Informaciones *Técnicas*

**Kit de correas de distribución CT 939 K2/K3 & CT1120K1
usado por ejemplo en:
VW / Audi 2,5 TDI 5 cil.**

Fig.1

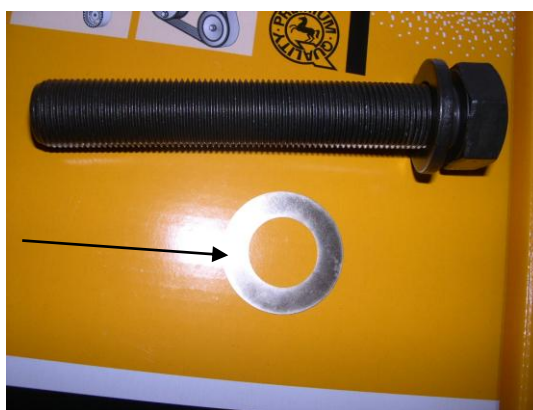
Según el equipamiento actualizado, el kit de la correa de distribución contiene una arandela fina (revestimiento diamante) que hasta ahora no iba montada en el vehículo.

Arandela

Según el catálogo de VW/ Audi esta arandela especial (4) se debe montar entre la rueda motriz del cigüeñal (3) y el amortiguador de vibraciones de torsión (5). Con ello se mejora el coeficiente de fricción.
